| OZNÁMENÍ ZMĚNY | | číslo OZ: 15 | |
| Název akce: Multimodální uzel veřejné dopravy v Pardubicích | | | |

| ZMĚNOVÝ LIST | | číslo ZL: 15 |

Stavba : Multimodální uzel veřejné dopravy v Pardubicích
Objekt : SO 101 - Zpevněné plochy v prostoru přednádraží
Obsah : Změnový list č. 15

foto 1/1 Schéma skladby střechy z projektové dokumentace

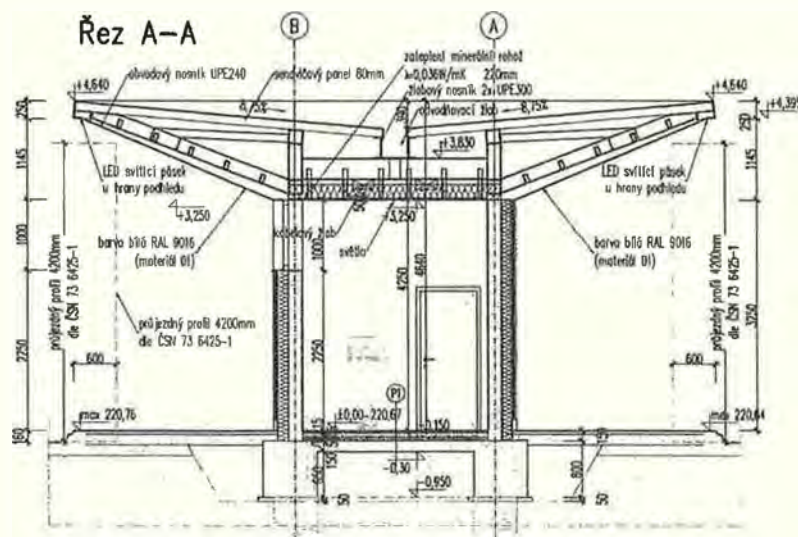
Projektovaná skladba střechy ze sendvičových panelů je kotvena do nosných ocelových profilů provedených ve spádu cca 9%. Odvodnění z plochy sendvičových panelů je provedeno do plechového mezistřešního žlabu z lakovaných tabulí, který je napojen na střešní vtoky a dále na svislé svodné potrubí. Spád mezistřešního žlabu je cca 2%.

Z hlediska hydroizolační bezpečnosti je rizikové navržené řešení mezistřešního žlabu o sklonu 2% z lakovaného plechu. Spojování jednotlivých plechových tabulí není možné letováním, lze provést pouze přeložení a podtmelení spojů. Dle normy [5] je toto spojování přípustné pouze od sklonu střešní roviny 15° a vyšších.

Navrhovaná skladba střechy je odvodněná do mezistřešního žlabu, který je tvořen OSB deskami tl. 25mm s hydroizolační vrstvou z měkčeného PVC.

Navržené řešení je plně v souladu s v současné době platnými normami. Jedná se o z hydroizolačního hlediska bezpečné řešení, jak vůči srážkové vodě, tak i vůči vrstvě sněhu. Spojení jednotlivých částí hydroizolační vrstvy z PVC je řešeno horkovzdušným svařováním. Při provádění doporučujeme zkoušet těsnost jednotlivých spojů hydroizolační fólie izolačerskou jehlou.

Navrhovaná skladba střechy je z hydroizolačního hlediska spolehlivější a účinnější než skladba uvedená v projektové dokumentaci. Zpracovatel vyjádření doporučuje navrhovanou skladbu k realizaci.
